*Ministero della Transizione Ecologica*

**Commissione Tecnica di Verifica dell'Impatto Ambientale – VIA e VAS**

**Parere n. 276 del 10 giugno 2022**

<b>Progetto:</b>	<p><i>Variante ex Art. 169 Dlgs n. 163/2006</i></p> <p><i>Linea ferroviaria AV/AC Verona - Padova. Primo Lotto Funzionale Verona - bivio Vicenza (escluso Nodo di Verona Est). Varianti in recepimento alle prescrizioni nn. 22, 23, 24, 25, 28, 33, 35, 36, 37, 41, 48, 49, 50, 62, 64, 77, 108, 132, 133, 135 e 136 della Delibera CIPE n. 84/2017</i></p> <p><b>IDVIP 8167</b></p>
<b>Proponente:</b>	<p><i>Consorzio IRICAV Due</i></p>

Figura 12 – Varianti PR.48 e PR.49

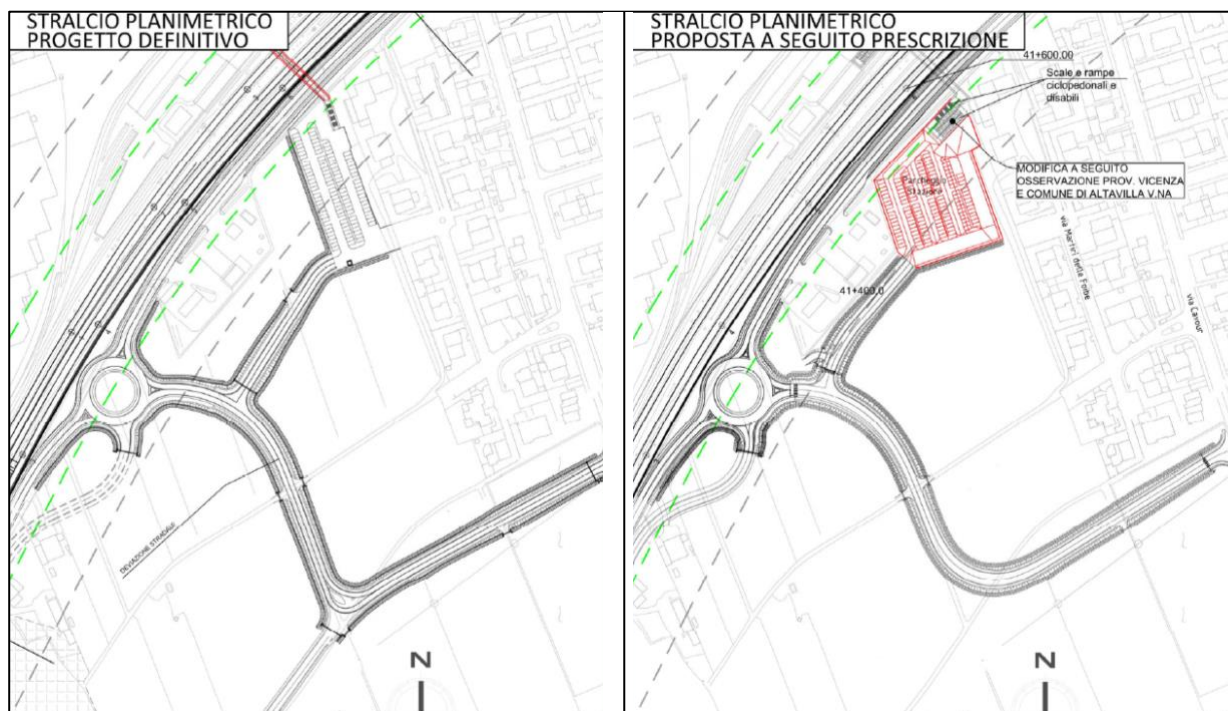
48. Nel Comune di Altavilla Vicentina, rivedere la soluzione planimetrica del parcheggio di stazione al fine di evitare la frammentazione delle aree di proprietà delle sig.re Perin Ancilla, Perin Margherita e Cocco Marisa, condotte in affitto dall'azienda agricola Perin Umberto, censite al catasto terreni al foglio 5 mappa 324; (Regione Veneto protocollo 114151/71.001.003 del 23 marzo 2016 - Comune Altavilla Vicentina Fascicolo Osservazione consegnata in Conferenza di servizi il 23 marzo 2016).

49. Nel Comune di Altavilla, inserire una pensilina per ricovero biciclette in corrispondenza del parcheggio previsto in progetto (Regione Veneto protocollo 114151/71.001.003 del 23 marzo 2016, Comune Altavilla Vicentina Fascicolo Osservazione consegnata in Conferenza di servizi il 23 marzo 2016)

Il progetto esecutivo, pertanto, è stato sviluppato considerando l'inserimento delle opere richieste. In Fig.12 è riportato un confronto tra lo stralcio planimetrico del PD e quello della variante elaborata a seguito della prescrizione.

La zona in esame si trova in prossimità di via Cavour del comune Altavilla vicentina. In particolare la variante riguarda la modifica della configurazione planimetrica del parcheggio, la dotazione di una pensilina di copertura biciclette. La nuova posizione del parcheggio ha determinato anche la modifica del ramo che dalla rotatoria della nuova viabilità di adeguamento della SP 34 del Melaro conduce al parcheggio.

Figura 13 – Variante PR.50

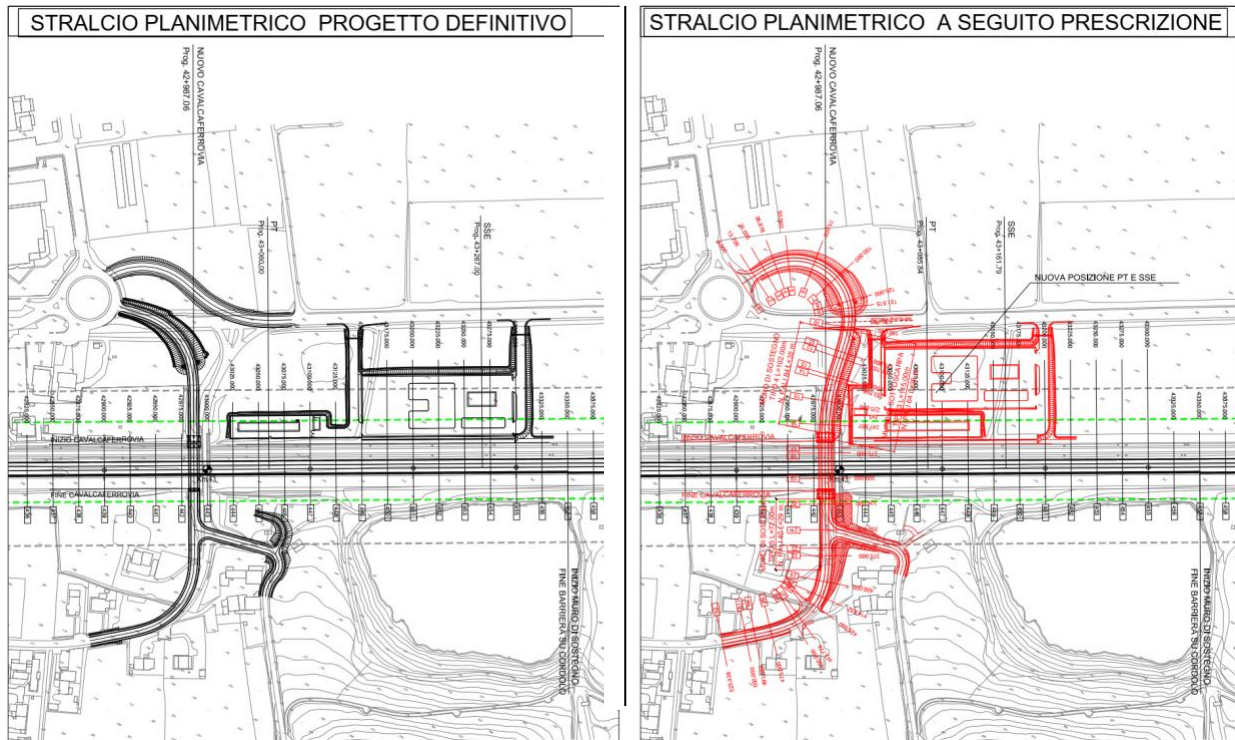
Il progetto esecutivo, pertanto, è stato sviluppato considerando l'inserimento delle opere richieste. In Fig.13 è riportato un confronto tra lo stralcio planimetrico del PD e quello della variante elaborata a seguito della prescrizione.

La prescrizione n. 50 è stata recepita spostando l’accesso del fabbricato SSE dal km 43+300 al km 43+200 in modo da evitare interferenze con il metanodotto esistente Pot. Zona ind. di Vicenza dn 250. Nel tratto prossimo a via delle Scienze è stato inoltre modificato il tracciato del metanodotto previsto in PD per effetto delle modifiche introdotte nell’avanzamento progettuale delle viabilità ricadenti nel Secondo Lotto Funzionale “Attraversamento di Vicenza”. Tale progetto è stato condiviso con l’Ente Gestore e trasmesso con nota SNAM del 29.06.2021DI-NOR/LAV/GIA, prot. 0905.

Figura 14 – Variante PR.77

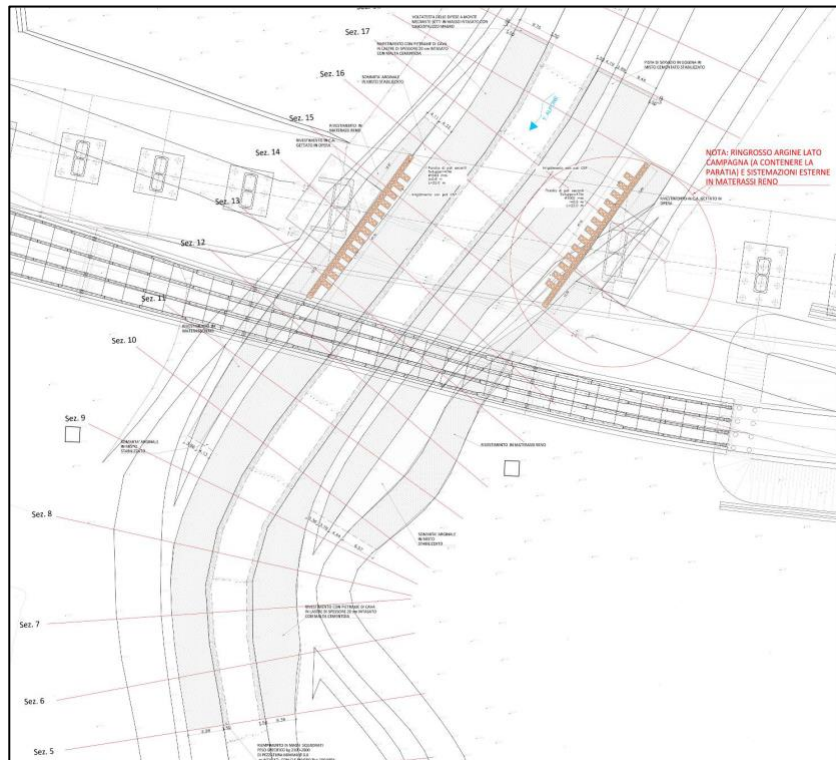
Il progetto esecutivo, pertanto, è stato sviluppato considerando l'inserimento delle opere richieste. In Fig.14 è riportato un confronto tra lo stralcio planimetrico del PD e quello della variante elaborata a seguito della prescrizione.

L'aggiornamento del progetto della sistemazione idraulica del torrente ha richiesto anche alcune modifiche del viadotto ferroviario Alpone (VI05) e del Ponte sulla strada Porcilana (NV50) relativamente alla posizione delle pile e della lunghezza delle campate.

- nel PE è stata modificata la posizione della seconda pila dell'arco e in particolare è stata posizionata al di fuori della zona di golena, in adiacenza all'argine, in analogia alla posizione dell'altra pila dell'arco. In questo modo le palificate sono al di fuori della zona di alveo/golena e quindi non soggette a potenziale scalzamento del fiume.
- La traslazione dell'arco di 22 m verso Vicenza, per allontanare la pila dell'arco metallico dall'area golenale, ha comportato una scansione diversa delle campate del viadotto in ca. tra le pile 13 e 31 ma con la stessa tipologia delle campate prevista in PD.

Figura 15 – Variante PR.108

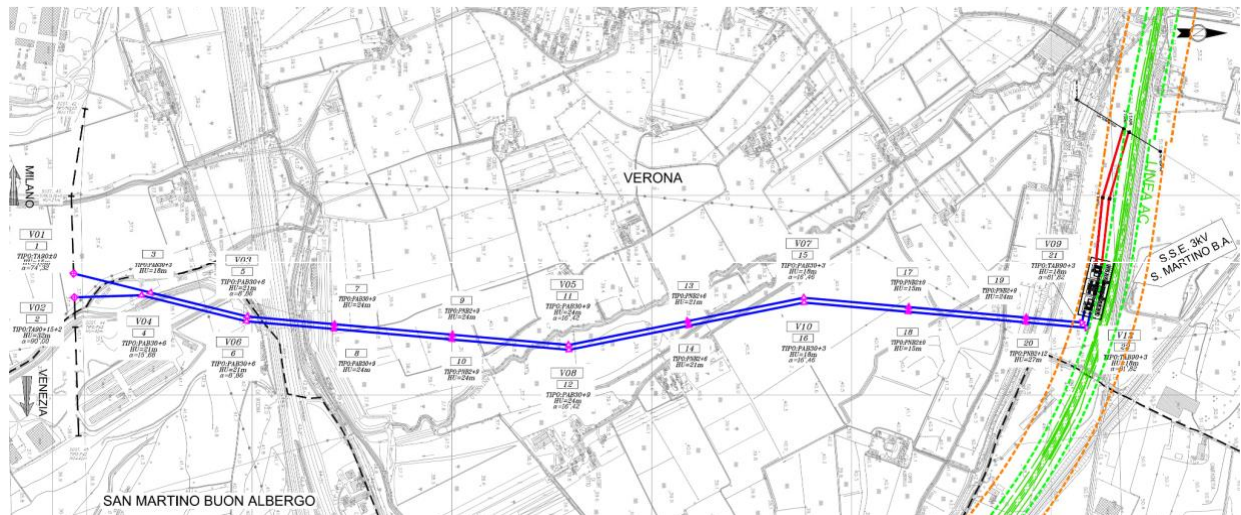
*108. Approfondire le soluzioni di allaccio delle SSE alla RTN in accordo con il gestore della rete nazionale Terna (nota TERNA protocollo 1396 del 23 marzo 2016 successivi preventivi di connessione).*

Il progetto esecutivo, pertanto, è stato sviluppato considerando l'inserimento delle opere richieste. In Fig.15 è riportato un confronto tra lo stralcio planimetrico del PD e quello della variante elaborata a seguito della prescrizione.

La modifica oggetto di variante è relativa in particolare alla connessione dell'entra/esce da elettrodotto 132 kV Megaretti esistente alla SSE 3 kV di S. Martino Buon Albergo all'elettrodotto esistente, individuata a partire della prescrizione CIPE, anche a seguito di confronto con il gestore della rete nazionale.

Con la modifica introdotta nel PE il tracciato dell'elettrodotto risulta di estensione significativamente ridotta rispetto al PD, passando da circa 2.550 m a circa 350 m; per la connessione sarà necessaria la posa di 4 pali di sostegno in luogo dei 22 previsti nel PD.

Figura 16 – Variante PR.108

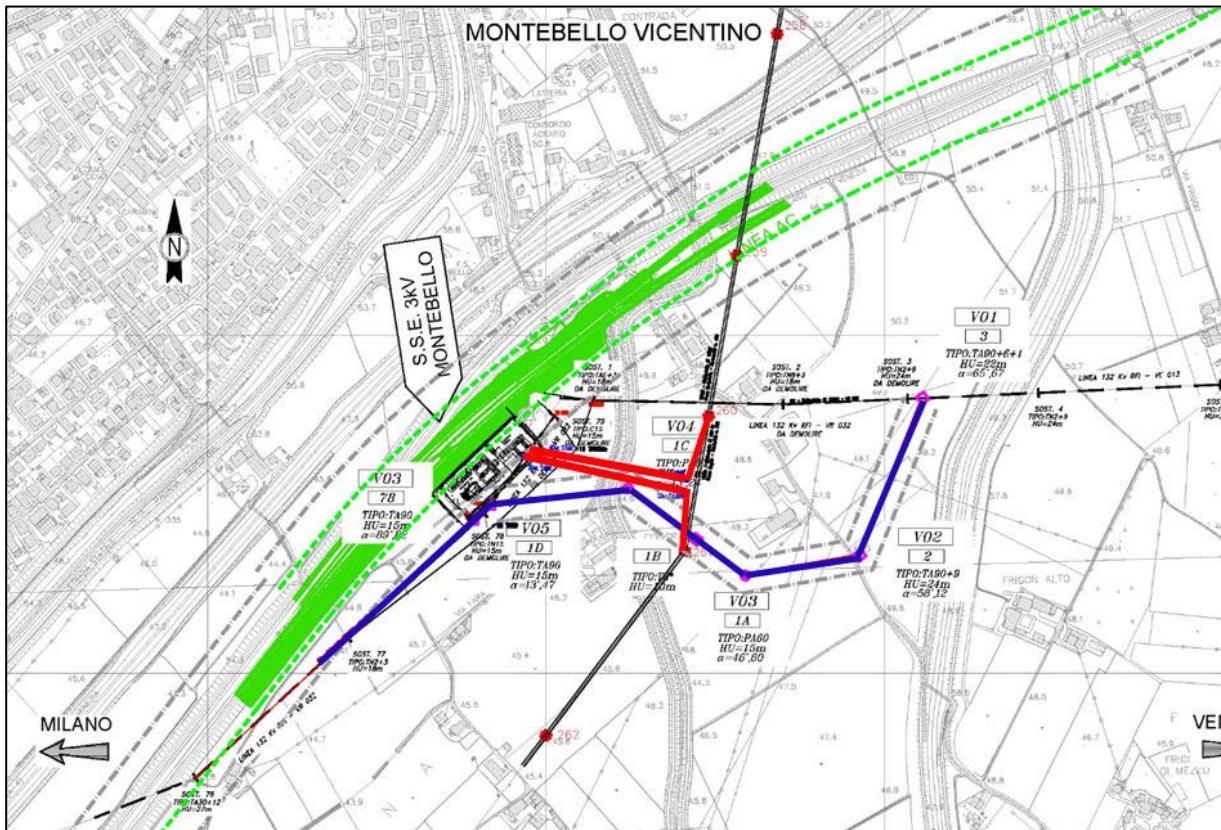
Il progetto esecutivo, pertanto, è stato sviluppato considerando l'inserimento delle opere richieste. In Fig.16 è riportato un confronto tra lo stralcio planimetrico del PD e quello della variante elaborata a seguito della prescrizione.

Per quanto sopra descritto, si potranno realizzare le fondazioni ed erigere la base del sostegno, senza richiedere tolta tensione sia alla terna 132 kV che a quella 220 kV che coabitano l’elettrodotto TERNA. I sostegni successivi (3 e 4) saranno di altezza sufficiente per scavalcare l’elettrodotto 132 kV TERNA (ex RFI VR032) che sarà adeguato, a cura di TERNA, in maniera tale da liberare la zona della Nuova SSE di Montebello e di altezza tale (~21m alla fune di guardia, all’incrocio con l’elettrodotto oggetto di questa relazione) da permettere lo scavalco della linea in costruzione in entrata alle SSE, a causa della vicinanza della linea 132 kV TERNA (ex RFI VR032) alla SSE, dovranno essere impiegati in SSE dei sostegni di altezza 21 m al conduttore basso ed a “Base Girata”, dato l’angolo di entrata della linea in progetto rispetto all’orientamento della SSE.

Figura 17 – Variante PR.108

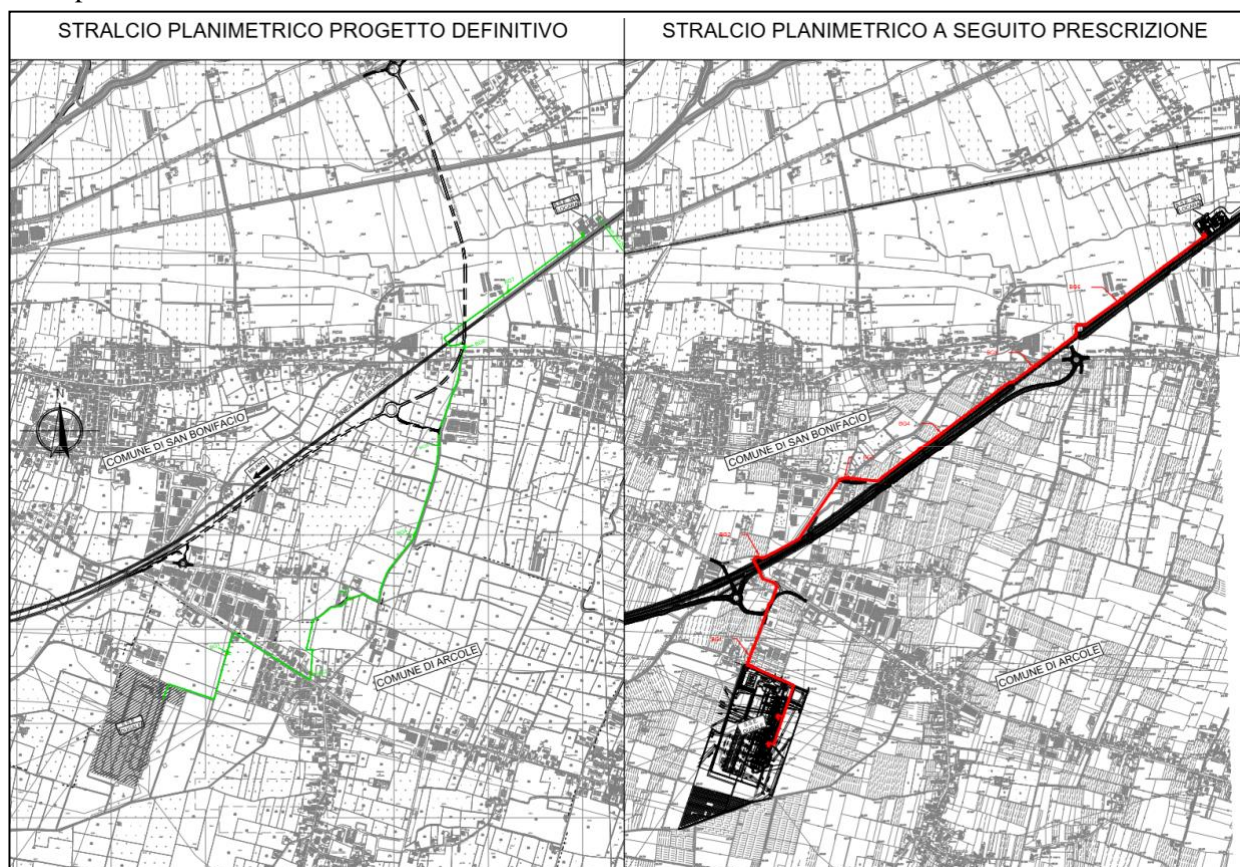
*108. Approfondire le soluzioni di allaccio delle SSE alla RTN in accordo con il gestore della rete nazionale Terna (nota TERNA protocollo 1396 del 23 marzo 2016 successivi preventivi di connessione).*

Il progetto esecutivo, pertanto, è stato sviluppato considerando l'inserimento delle opere richieste. In Fig.17 è riportato un confronto tra lo stralcio planimetrico del PD e quello della variante elaborata a seguito della prescrizione.

La variante in oggetto riguarda il collegamento in cavo interrato a 132 kV in corrente alternata tra la sottostazione elettrica TERNA “Dugale” ubicata in Comune di Arcole (VR), e la futura sottostazione elettrica AV/AC 132kV di Locara, che sarà realizzata nel Comune di san Bonifacio (VR). Il tracciato del cavidotto previsto nel PD è stato modificato in accordo con il gestore della rete nazionale Terna, al fine di ottimizzare le lavorazioni, ridurre le interferenze con sottoservizi e viabilità e minimizzare in generale gli impatti.

Figura 18 – Variante PR.132

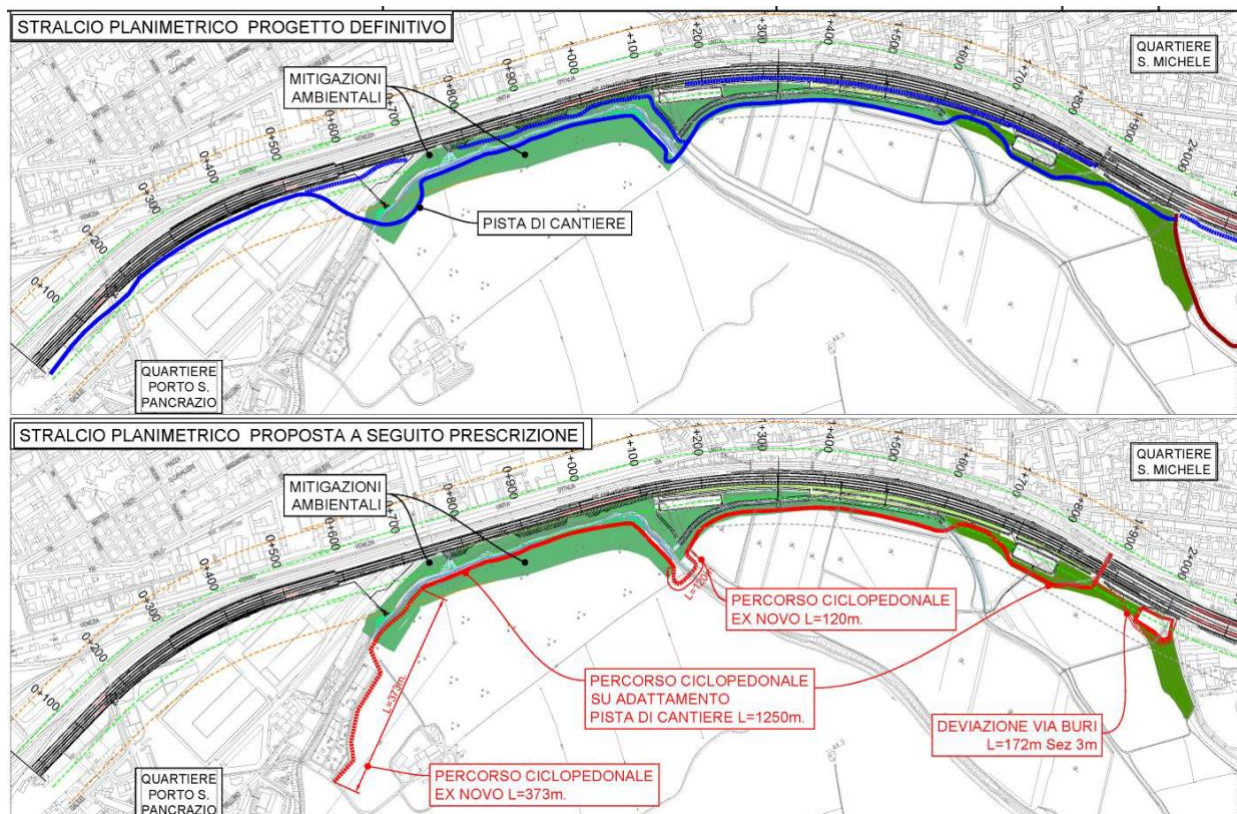
*132. Realizzare in Comune di Verona, sul sedime della pista di cantiere compresa tra il chilometro 0+700 e chilometro 1+875, un percorso ciclopedonale da collegare con il quartiere di Porto San Pancrazio e trasferirlo in proprietà al Comune a fine lavori (Comune di Verona prot. Gen. UO128 n. 45240 dell'11 febbraio 2016).*

Il progetto esecutivo, pertanto, è stato sviluppato considerando l'inserimento delle opere richieste. In Fig.18 è riportato un confronto tra lo stralcio planimetrico del PD e quello della variante elaborata a seguito della prescrizione.

Figura 19– Variante PR.133

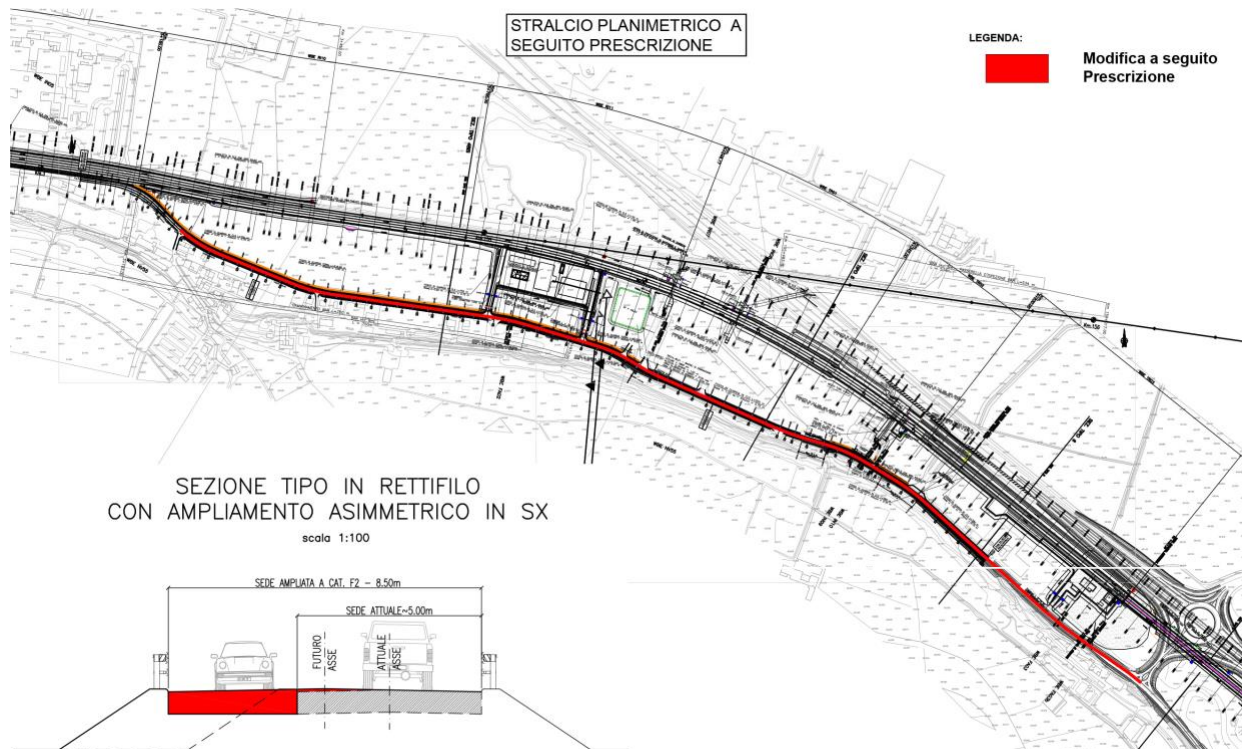
Il progetto esecutivo, pertanto, è stato sviluppato considerando l'inserimento delle opere richieste. In Fig.19 è riportato un confronto tra lo stralcio planimetrico del PD e quello della variante elaborata a seguito della prescrizione.

Le modifiche oggetto di variante consistono in opere di allargamento di via Pontara Sandri, nel comune di Verona, per una lunghezza di m 1.627 circa.

Figura 20 – Variante PR.135

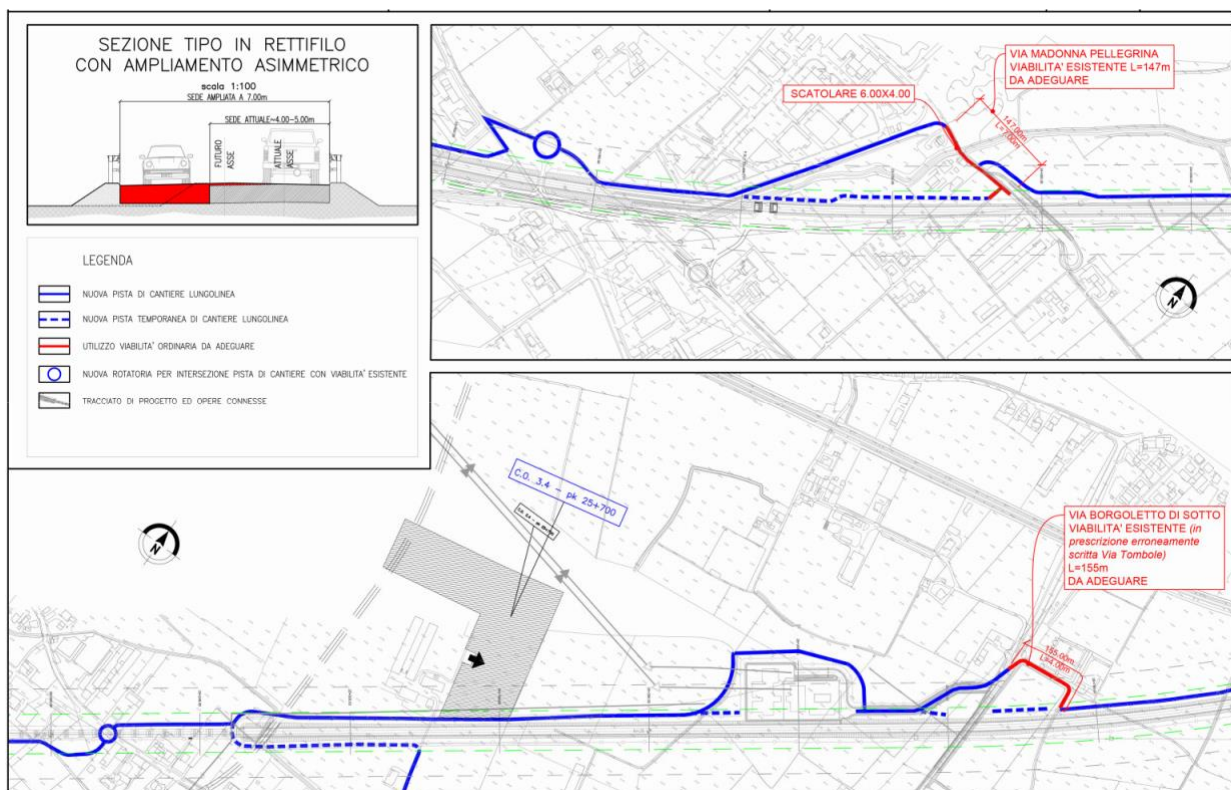
di via Tombole per una lunghezza di 175 metri e via Borgoletto di sotto per una lunghezza di 155 metri, nei tratti interessati dal transito dei mezzi e trasferirlo in proprietà al comune a fine lavori (Comune di San Bonifacio deliberazione giunta comunale n. 1 dell'11 gennaio 2016, deliberazione giunta comunale n. 7 del 27 febbraio 2016).

Il progetto esecutivo, pertanto, è stato sviluppato considerando l'inserimento delle opere richieste. In Fig.20 è riportato un confronto tra lo stralcio planimetrico del PD e quello della variante elaborata a seguito della prescrizione.
